Laboratorio Nacional de Materiales
y Modelos Estructurales
-LANAMME-

Informe de Auditoría Técnica de Seguridad Vial
Carretera Florencio del Castillo

Marzo, 2003

Figura 3
Resultados de medición del coeficiente de fricción del pavimento

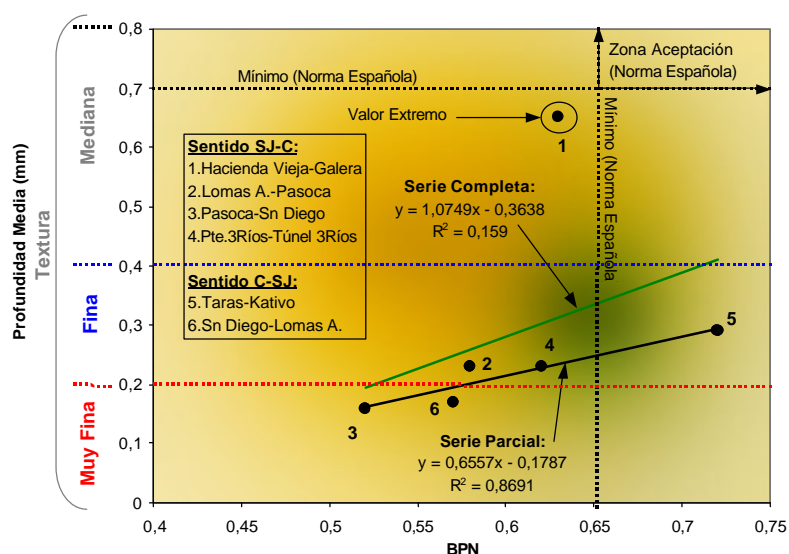
En primer lugar se verificó la relación existente entre los resultados obtenidos con ambas pruebas. De acuerdo con la Figura 3, a excepción del “Punto 1”, los resultados obtenidos con base en ambas pruebas poseen un alto nivel de correlación (Ver resultados de R^2 en serie parcial de la Figura 3, la cual no considera el “Punto 1”, que fue eliminado en el análisis de correlación por considerarse un error experimental).

Con respecto a los valores obtenidos con el ensayo de la mancha de arena (sin incluir el “Punto 1”), se concluye que en todos los casos el pavimento clasifica como de “Superficie Fina” o “Superficie Muy Fina”, lo cual es inaceptable para una carretera de altas velocidades de operación como la Florencio del Castillo.

Por otra parte, al comparar los valores obtenidos con base en el ensayo del péndulo inglés, a excepción del “Punto 5”, ninguna de las muestras cumple con el valor mínimo de coeficiente de fricción definido para carreteras nuevas según la normativa española².

Con base en los ensayos realizados del coeficiente de fricción de la carretera, se concluye que existe una condición de pavimento liso a lo largo de la carretera. Teniendo en cuenta que la carpeta asfáltica de esta carretera es de reciente colocación (menos de 3 años), se concluye que esta carpeta asfáltica presenta un deterioro prematuro (deficiente desempeño) desde el punto de vista de la textura superficial, con el consecuente efecto en la incidencia de accidentes.

- Realizar una evaluación detallada de los daños y deformaciones identificados en la calzada a lo largo de la carretera y programar la reparación adecuada.
- Evaluar y determinar la mejor solución técnica para reparar los daños de la calzada. Se debe poner especial cuidado y priorizar la reparación de daños en la sección 9 (sentido San José-Cartago).
- Estudiar y corregir los problemas de pavimento liso identificados a lo largo de la carretera.

Fotografía 15
Árboles dentro del derecho de Vía

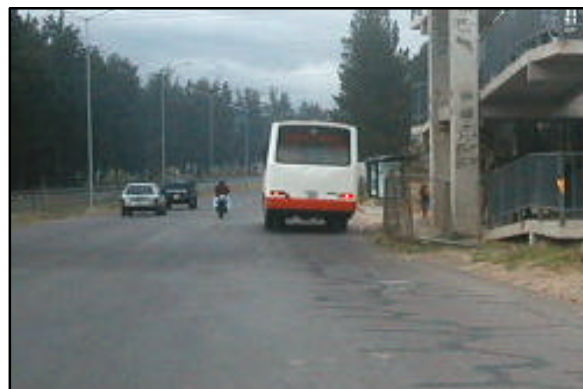
- Curvas peligrosas sin protección o con sistemas de contención deteriorados (Ver Fotografías 18 y 19)
- Sistemas de protección de longitud insuficiente o con elementos de borde de diseño inadecuado (Ver Fotografía 20)

Figura 4
Intersección hacienda vieja

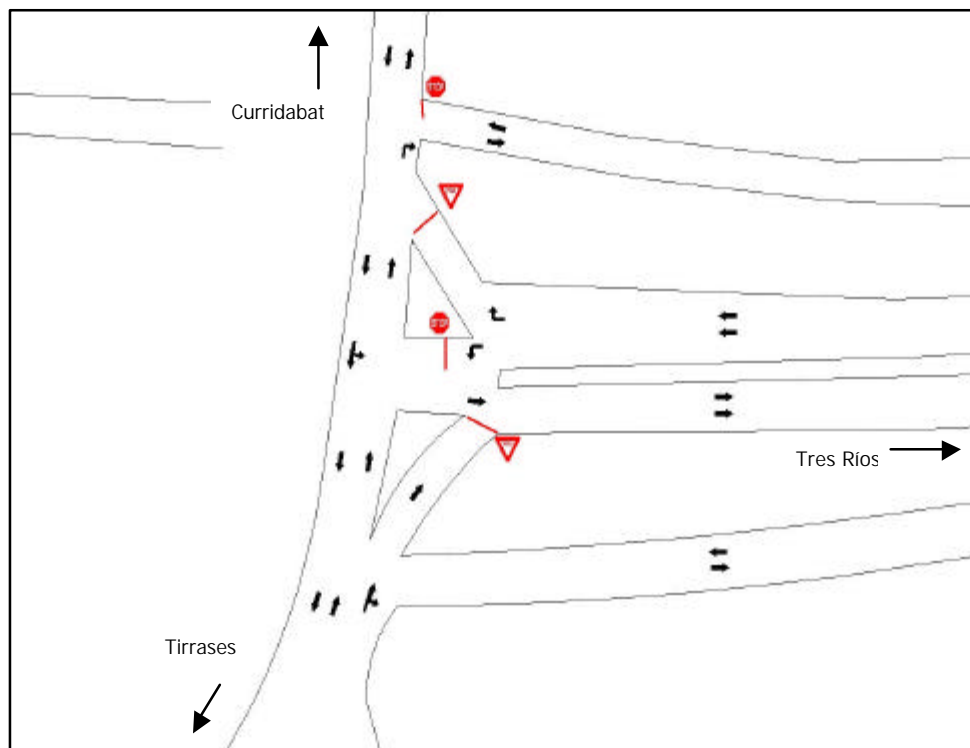
Se determinó que esta intersección no posee suficiente capacidad para servir los flujos vehiculares que la utilizan, al menos durante los periodos pico, de tal forma que presenta graves problemas de congestión tanto en la vía secundaria como en la vía principal.

En el acceso secundario se forman colas de aproximadamente 1 kilómetro o más. Ante la congestión que experimenta la vía secundaria (acceso desde la Autopista Florencio del Castillo), en lugar de hacer la fila para girar a la izquierda en la intersección hacia Tirrasés, algunos usuarios optan por atravesar ilegalmente la isla medianera de la carretera Florencio del Castillo,

Figura 5
Intersección Lomas de Ayarco

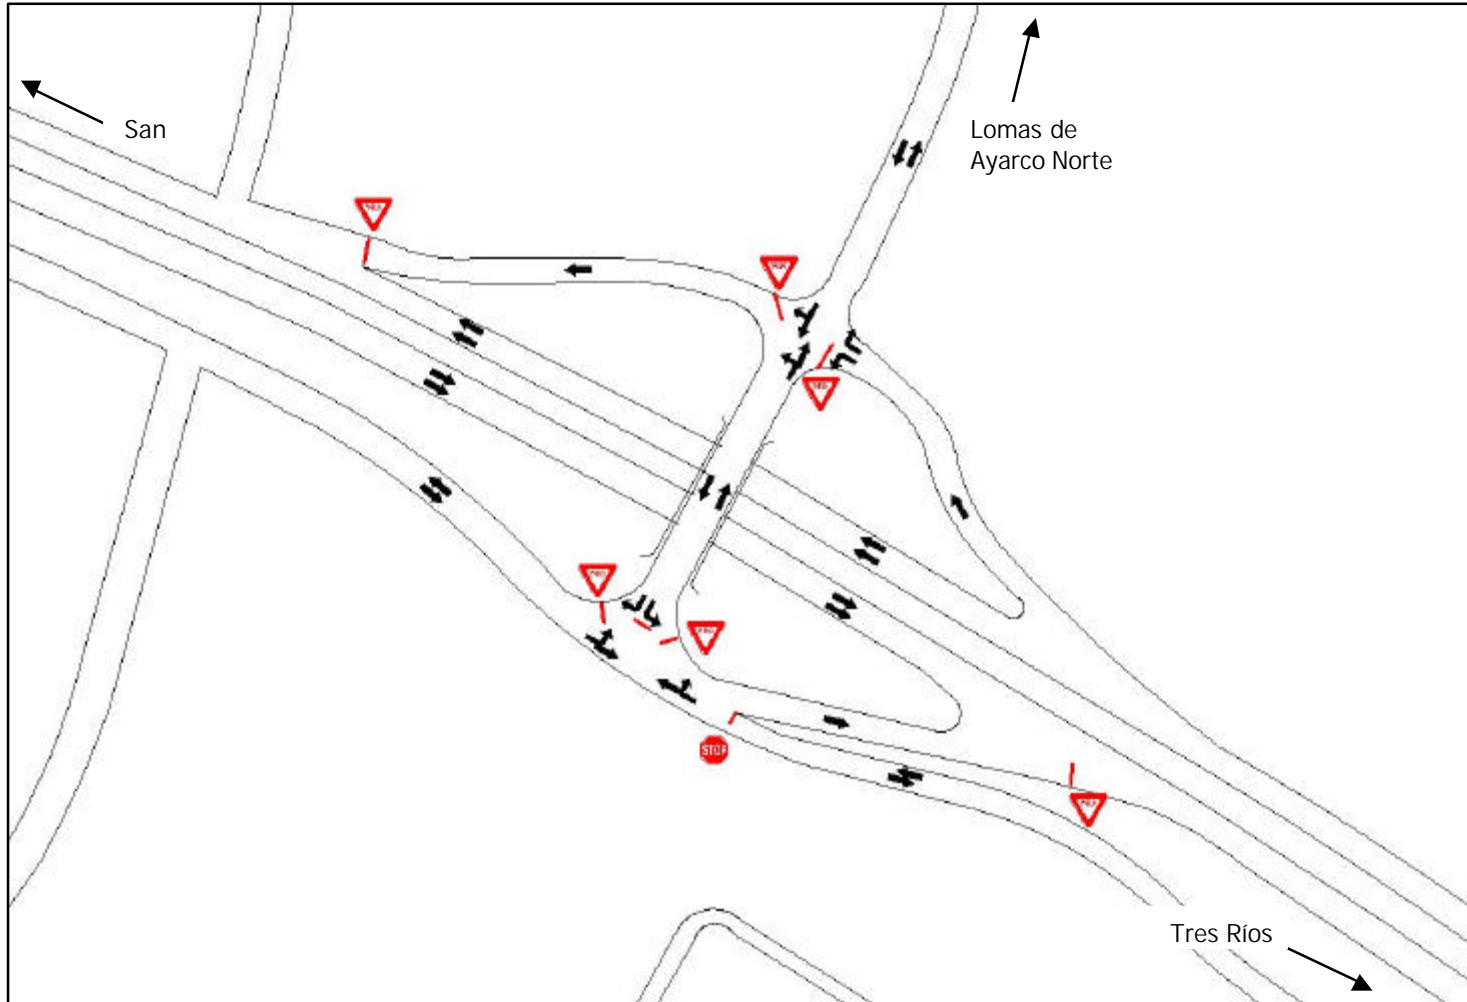
Las rampas de acceso a la Autopista Florencio del Castillo, Lomas de Ayarco Norte -San José y Lomas de Ayarco Sur – Cartago no poseen carril de aceleración. Sin embargo, se observó que existe derecho de vía suficiente para la construcción de carriles de aceleración en esas rampas.

Tal y como se observa en la Fotografía 29, la intersección de las maniobras de giro en el extremo sur del intercambio no posee demarcación horizontal ni señalamiento vertical que defina las prioridades de paso (Ver Fotografía 29).

Figura 6
Intersección San Diego

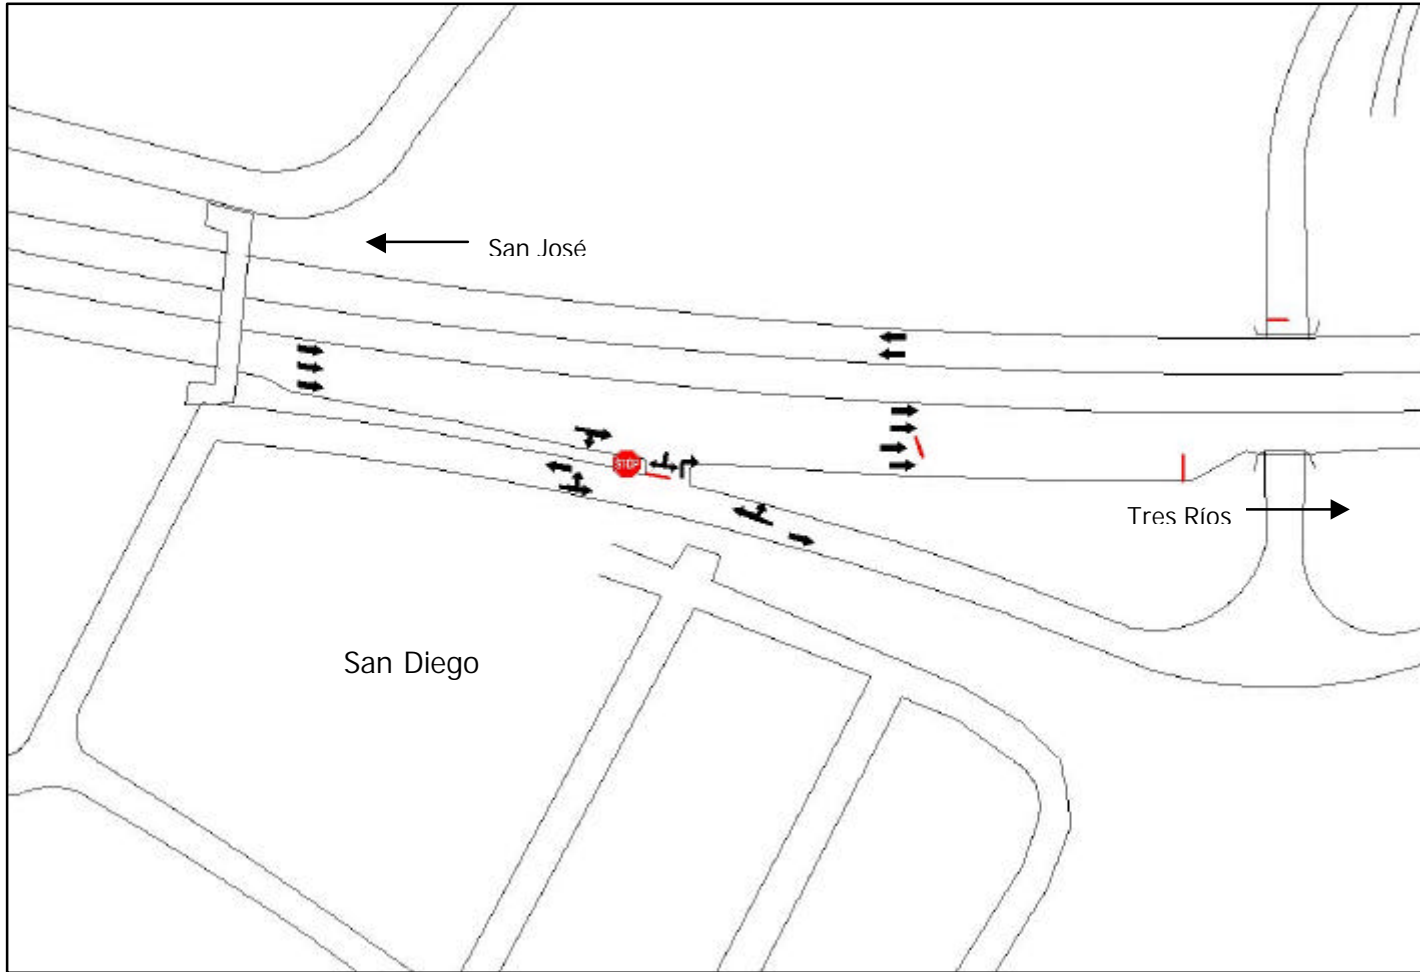
Por otra parte, hay poca visibilidad para las maniobras de giro desde la Autopista hacia la vía marginal y no existe la señal vertical de “ALTO” para regular esa maniobra. Además, existe la presencia de rótulos publicitarios dentro del derecho de vía, exactamente frente al acceso proveniente de la Autopista, tal y como se muestra en la Fotografía 32 A y B.

Figura 7
Intercambio superior Tres Ríos (Puente)

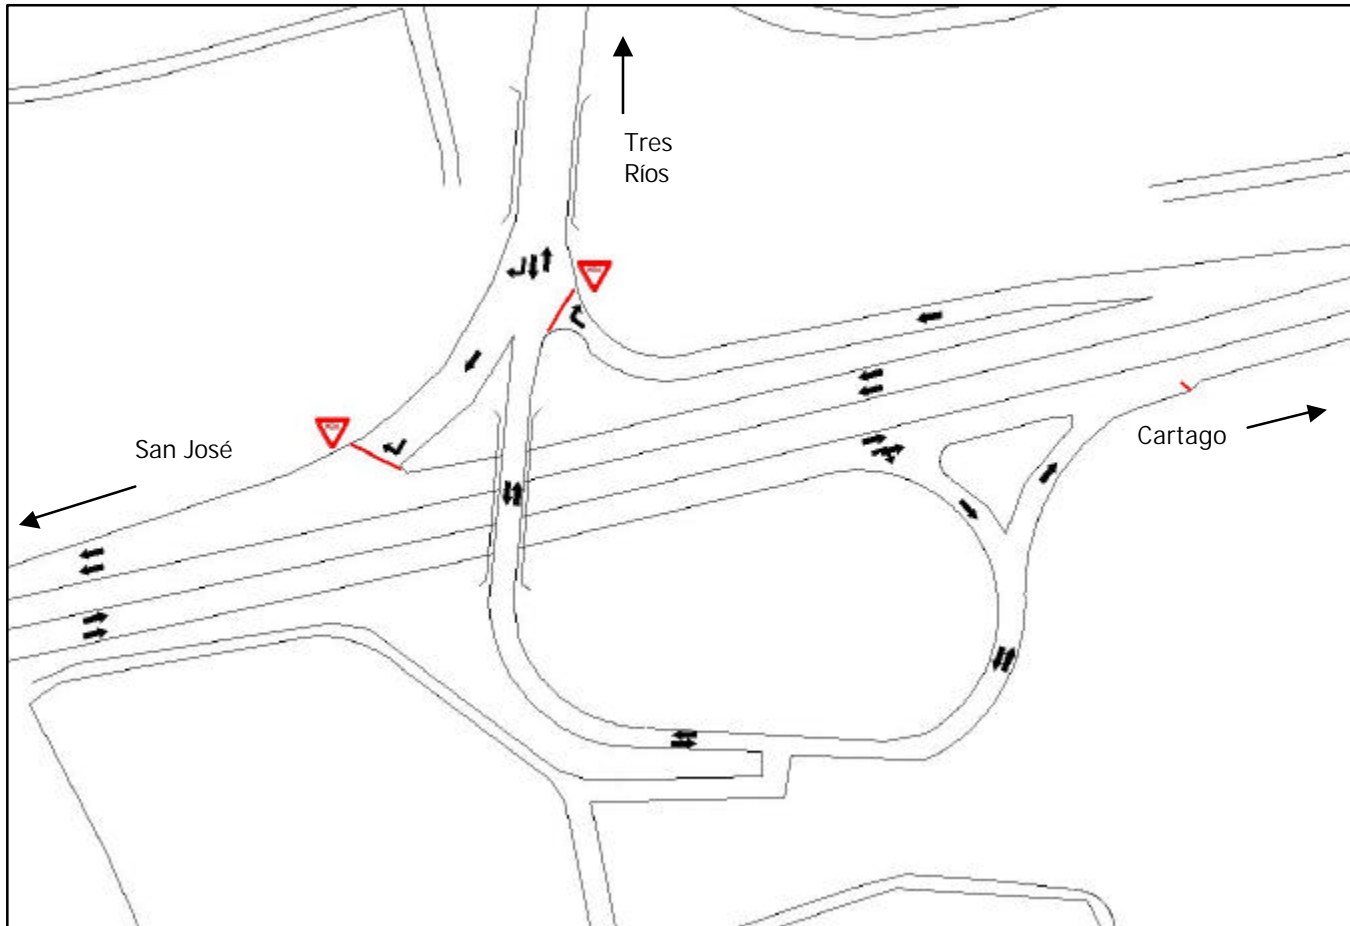
La barrera de contención lateral existente a lo largo del margen derecho del lazo “Tres Ríos - San José ” no es continuo, debido a la presencia de los accesos ilegales a propiedades privadas. Uno de los extremos de esta barrera de protección flexible termina antes de la sección de radio mínimo del lazo, tal y como se muestra en la Fotografía 34.

- La barrera flexible existente al inicio de la conexión entre la radial a Tres Ríos y el puente del intercambio está deteriorado. Además, esta barrera es de una longitud muy corta y no posee un diseño adecuado en sus extremos, tanto en el extremo de inicio como en la conexión con la baranda del puente vehicular (Ver Fotografía 35).
- Existe un barrera de contención lateral al final de la rampa “Cartago – Tres Ríos”, la cual no posee una longitud muy corta (Ver Fotografía 36).

Figura 8
Intercambio inferior Tres Ríos (Túnel)

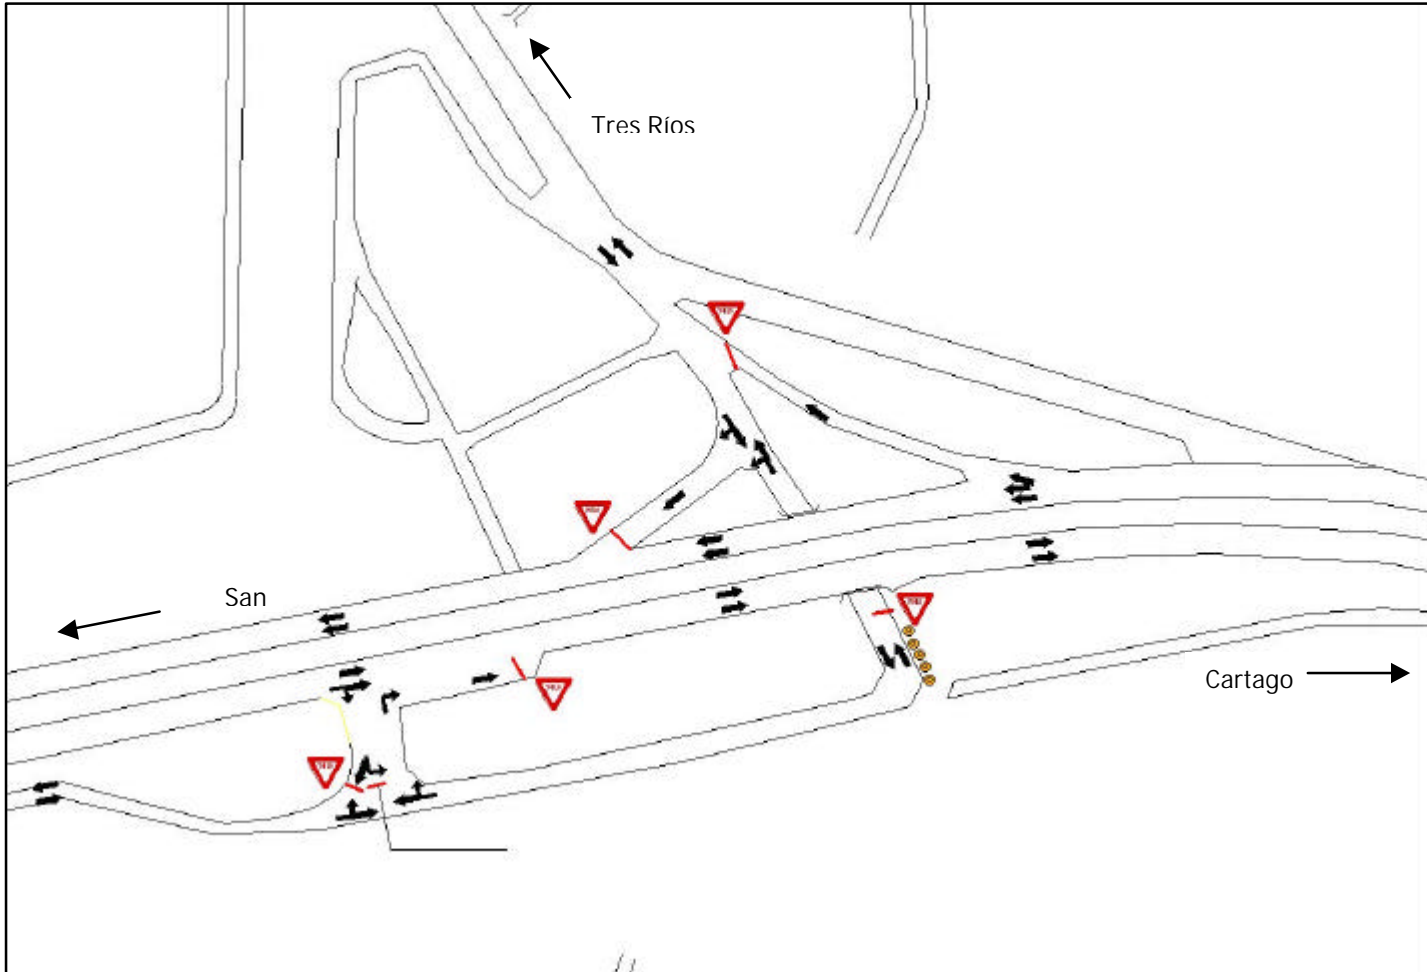
- El lazo “San José – Tres Ríos” presenta un radio de curvatura corto exactamente antes de llegar al túnel del paso inferior (donde los usuarios deben ceder el paso), por lo que se colocaron delineadores de tubo metálico con material “retro – reflectivo”. Sin embargo, los delineadores fueron rellenos de concreto (Ver Fotografía 38).
- La vía marginal sur que forma parte de la rampa “San José – Tres Ríos” colinda en su margen sur con un talud profundo y, no posee ningún

Figura 9
Lazos de giro en U, bomba Cristo Rey

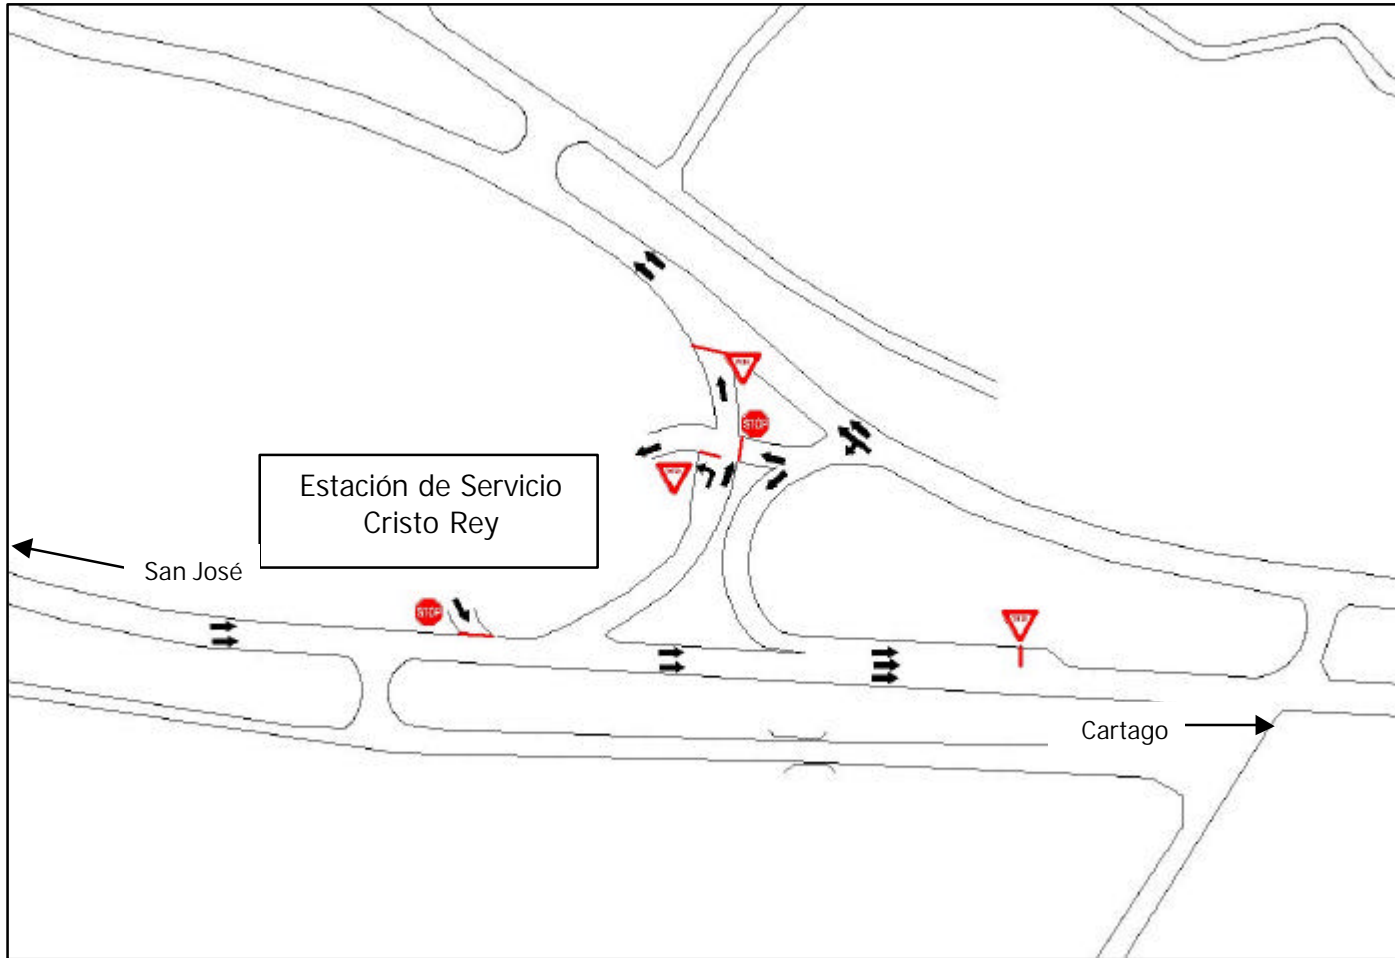
- Ambos lazos de giro “U” se encuentran cercanos y no existe ningún elemento de separación física o contención lateral que los divida (Fotografía 41). Además, en esta zona existe un poste de luz de base rígida que tampoco está protegido (Ver Fotografía 42)

Figura 10
Intersección antes de Taras

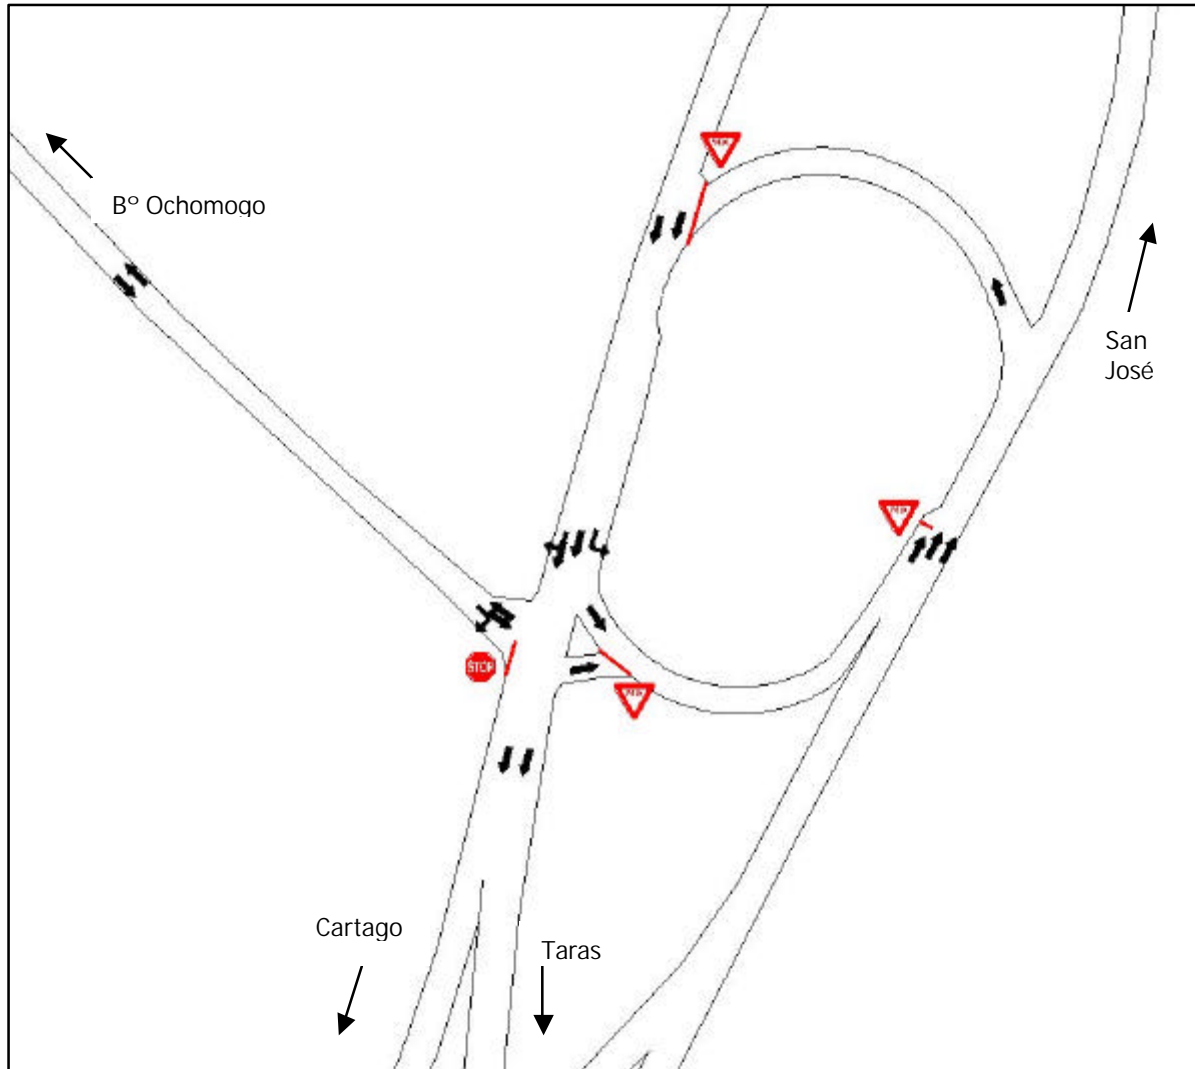
Además, se determinó la existencia de un acceso ilegal desde este lazo a una de las propiedades colindantes al margen izquierdo, tal y como se muestra en la Fotografía 46.

Los lazos de giro en U a la salida no poseen rampas de aceleración y poseen una escasa visibilidad, lo que potencia la ocurrencia de accidentes de tránsito.
